## RESOLUCIÓN GERENCIAL REGIONAL DE INFRAESTRUCTURA

N° 101 - 2018 - GRJ/GRI

Realizar el Peritaje Técnico Valorativo de la Obra "AMPLIACIÓN Y MEJORAMIENTO DE LOS SISTEMAS DE AGUA POTABLE Y ALCANTARILLADO DE LA CIUDAD DE SAN RAMÓN - I ETAPA", de la ejecución por la modalidad de Administración Directa.

**FOTO 2: GRADIENTE PTAP - RESERVORIO**

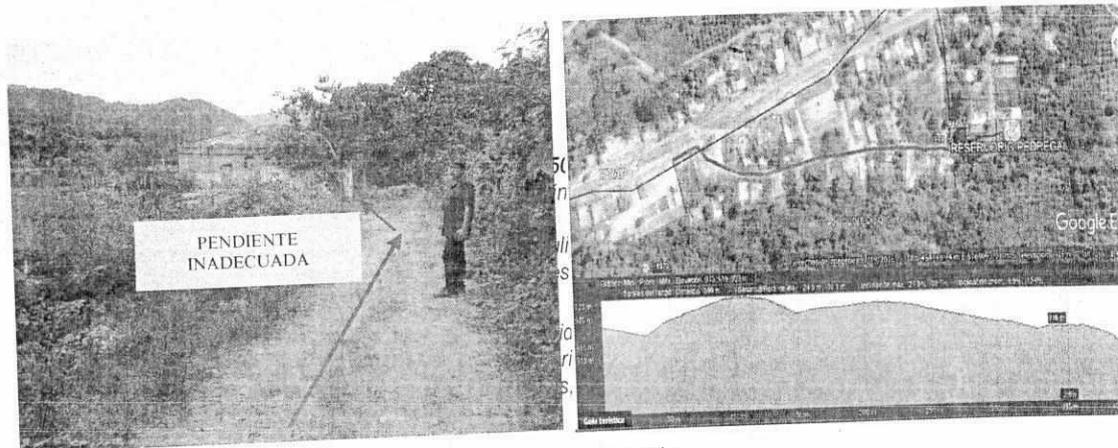
En la inspección de campo se determinó que la tubería de la línea de conducción existente al reservorio, se encuentra enterrada, no presentando tramos de tubería expuesta, pero se notó que no cuenta con la pendiente adecuada para el abastecimiento de agua potable.

En el presente peritaje no se considerará ninguna de las partidas como ejecutadas ya que no cumplen el criterio técnico mínimo.

**FOTO 05: EMPALME A DESARENADOR**

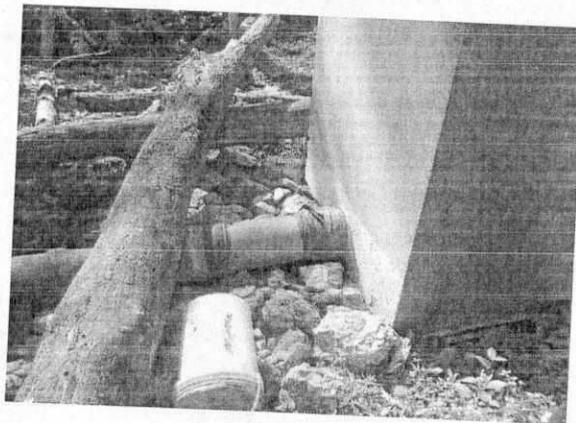
*En la visita de campo se constató que no se realizó ningún tipo de trabajo de profundización en las progresivas señaladas, teniendo tramos expuestos, y otros colapsados. En la línea de conducción existe un empalme que conecta al desarenador a la tubería de HDPE, realizado por la EPS, esta tubería de PVC fue colocada luego de que la tubería puesta por el contratista sufriera roturas, presenta parches de jebes para evitar filtraciones. En el tramo descrito se realizaron la reubicación de tuberías en tramos cortos a lo largo de la línea de conducción, pero estos no encontraron correctamente instalados, no presentan protocolos de pruebas hidráulicas y de compactación, firmada por el supervisor para el tramo descrito.*

FOTO 07: REDES DE DISTRIBUCIÓN.

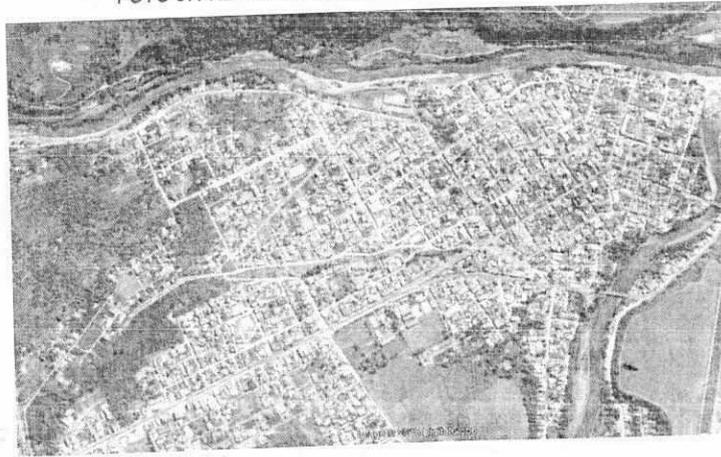
Se presentaron un conjunto de pruebas hidráulicas y de compactación del suelo (adjunto en anexos), pero no cumplen el metrado establecido, solo se realizaron pruebas a las tuberías de diámetro 160 mm. y diámetro 63 mm.

No se ha valorizado las partidas de pruebas hidráulicas, pues en las partidas de instalación de tuberías ya se incluyen pruebas hidráulicas, siendo por lo tanto una partida duplicada que no debería ser pagada.

FOTO 08: CAPTACIÓN CON BARRAJE MIXTO

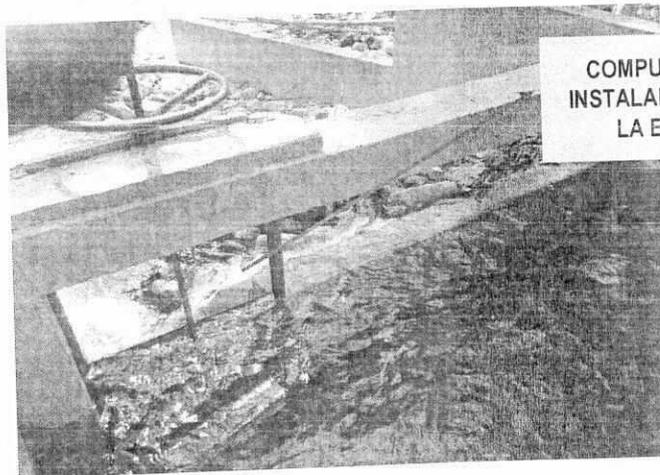
En la visita de campo se notó que el contratista no realizó la captación de tipo barraje, pese a que se debió contemplar un tipo de barraje mixto, para realizar la limpieza y regulación del caudal, por lo cual la EPS SELVA CENTRAL es quien adicio no al barraje de la captación una compuerta para de este modo tener una captación de tipo barraje mixto. Por lo que no se ha valorizado las partidas de esta estructura.

Debieron haber considerado un barraje móvil para la limpieza y regulación de caudal en épocas de venida.

FOTO 09: DESARENADOR DE LA CAPTACIÓN RIO AGUA BLANCA

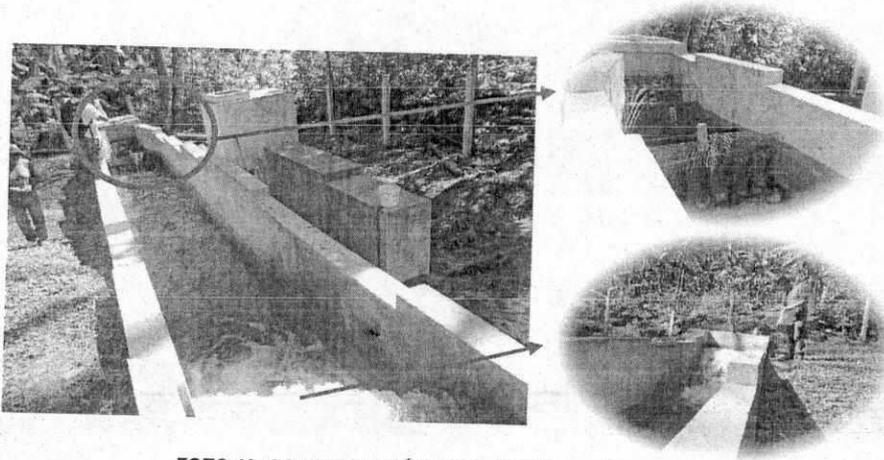
El desarenador de la captación consta de tres barreras, la primera de ellas está hecha de un soporte de madera con mallas metálicas, la segunda y tercera hechas de una estructura y mallas metálicas, esto no es recomendable, ya que la madera puede comprometer la calidad de agua captada. Así mismo se apreció que la captación cuenta con un cerco perimétrico de alambre de púas, pero este no está cercado en su totalidad dejando pase libre a la estructura del desarenador.

FOTO 10: CONSTRUCCIÓN SIN FUNCIÓN APARENTE

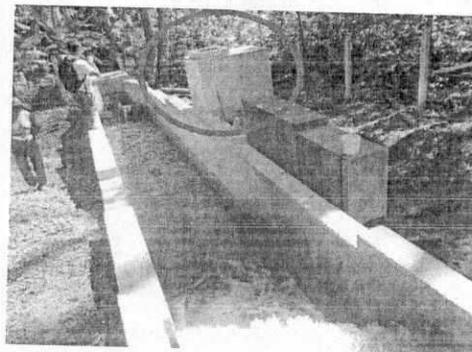
Se evidenció que el cerco perimétrico no se realizó de manera integral siendo completada solo la mitad.

CERCO  
PERIMÉTRICO  
INCOMPLETO,

FOTO 14: ESPACIO ENTRE LAMINAS TRAMO 1

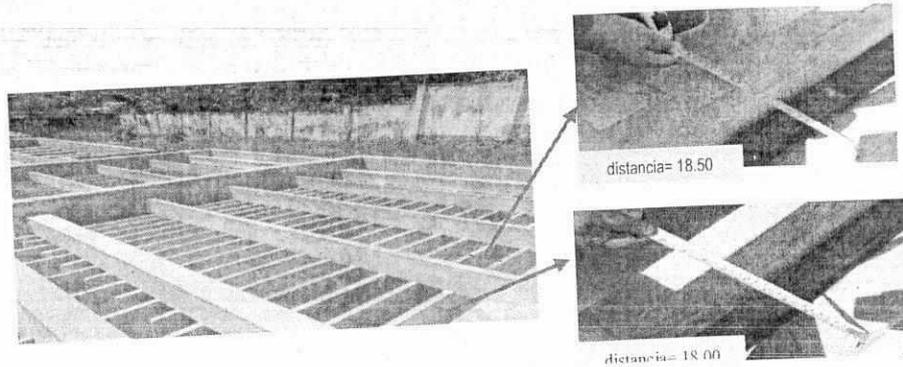
Los espacios entre láminas deberían ser homogéneos, pero las distancias entre las láminas de los floculadores en sus distintos tramos esta diferentes.

Las siguientes dos imágenes son del primer tramo y se puede apreciar la diferencia entre el espacio entre laminas. El promedio de los espacios de 18 cm.

FOTO 15: ESPACIO ENTRE LAMINAS TRAMO 2

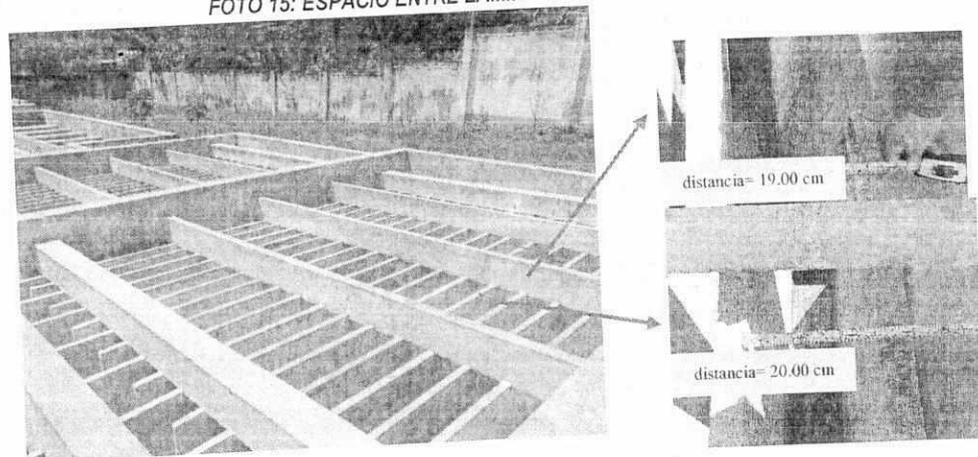
Las siguientes dos imágenes son del segundo tramo y se puede apreciar la diferencia entre el espacio entre laminas. El promedio de los espacios de 20 cm.

FOTO 16: ESPACIO ENTRE LAMINAS TRAMO 3

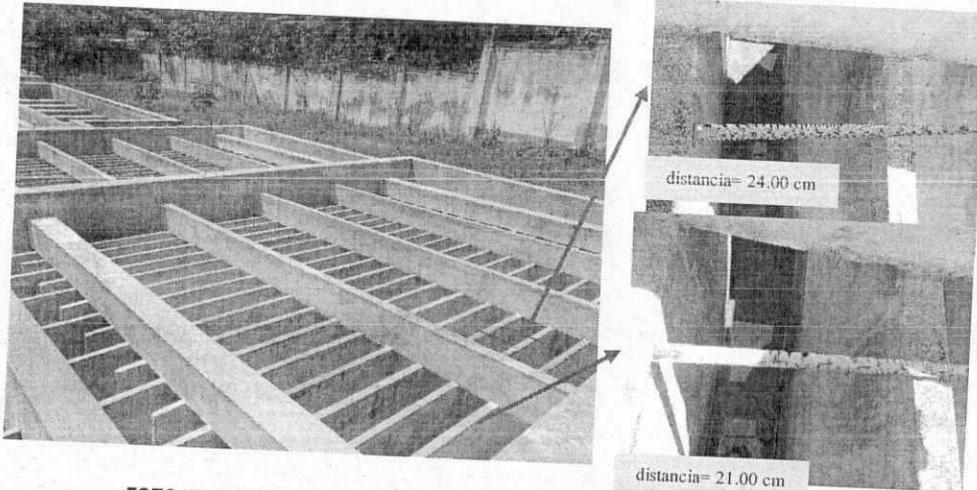
Las siguientes dos imágenes son del tercer tramo y se puede apreciar la diferencia entre el espacio entre laminas. El promedio de los espacios de 23 cm.

FOTO 21: VÁLVULAS MALOGRADAS DE CÁMARA DE AISLAMIENTO

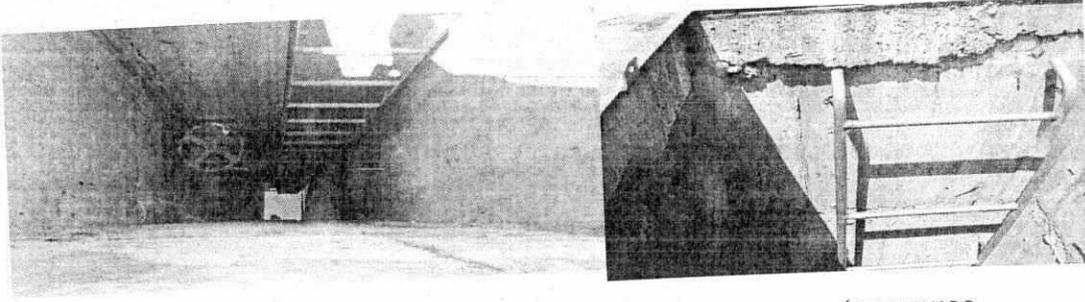
La batería de filtración consta de una cámara de aislamiento en la cual 2 válvulas de purga están malogradas, por ende, vuelve al sistema de filtración deficiente, además las tapas sanitarias de la cámara de aislamiento son de concreto y son muy pesadas y los operarios no realizan el mantenimiento adecuado por no poderlas manipular, por lo que se deberían cambiar por tapas más ligeras de metal que permitan a los operarios manipularlas de manera adecuada.

FOTO 22: ALTURA DE LA TUBERÍA DE INGRESO Y LA TUBERÍA DE LAVADO

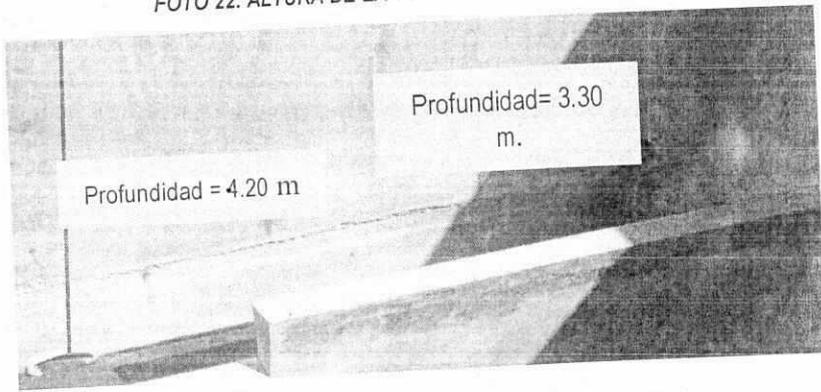
La altura a la que se ubica la tubería de ingreso de agua decantada es de 3.30 m. y la altura de la tubería de lavado es de 4.20 m.

La profundidad del filtro es de 5.50 m., con una altura del material filtrante de 1.00 m., se evidencio también que en su estructura no presenta canales de retro lavado.

FOTO 24: CASETA DE DOSIFICACIÓN DE SULFATO DE ALUMINIO

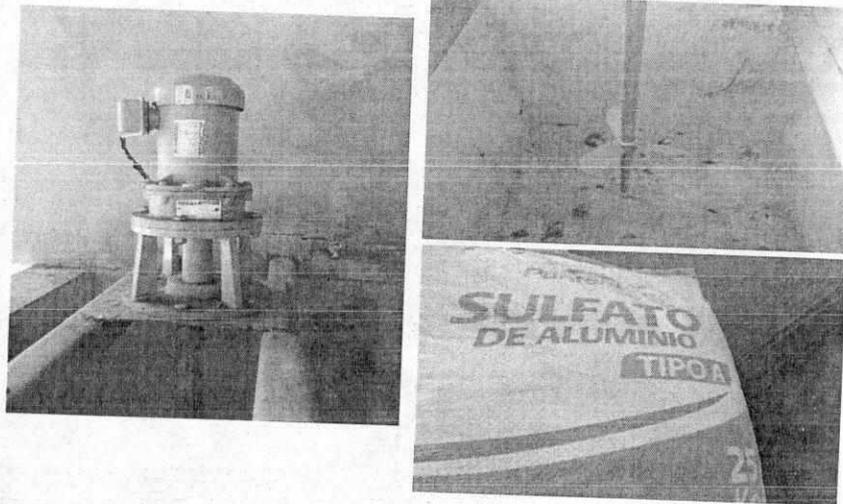
La caseta de dosificación se encuentra al lado del canal de mezcla rápida, cuenta con un agitador, que no se encuentra en condiciones adecuadas para su funcionamiento, el sulfato utilizado es el tipo A de 17 % de concentración.

FOTO 25: CASETA DE DOSIFICACIÓN DE CLORO

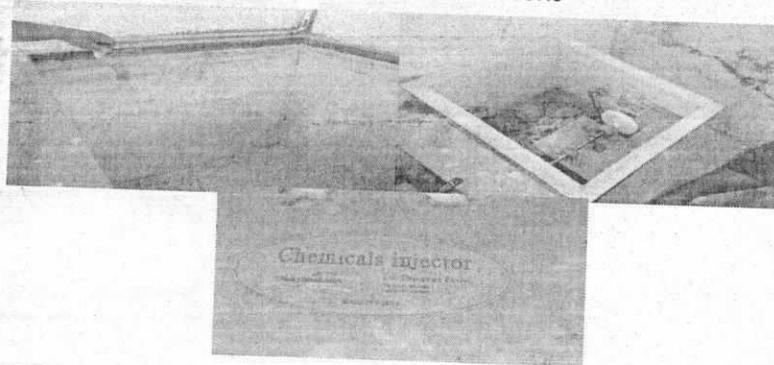
La caseta de cloración se encuentra al lado de la cámara de contacto, los equipos y el tipo de cloro que se encuentran en la planta no son los especificados en los planos, donde se planteó utilizar cloro gas, pero actualmente la planta se construyó para utilizar cloro sólido y su dosificación de da mediante equipos de la marca ChangWoo Enviro que se encuentran actualmente en malas condiciones, y requieren el adecuado mantenimiento, no nos han proporcionado la siguiente información:

FOTO 27: PANELES DE PVC EN DECANTADOR

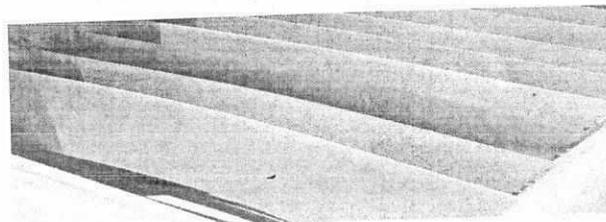
Durante la visita de campo se evidencia que las pantallas colocadas en el decantados son de PVC material que se encuentra actualmente pandeado, que ya no son adecuados para el proceso de decantación, mientras que en las partidas se especifica pantallas de asbesto liso. Las pantallas que se consideran en el expediente técnico son de asbesto liso pero las encontradas en la PTAP son de PVC.
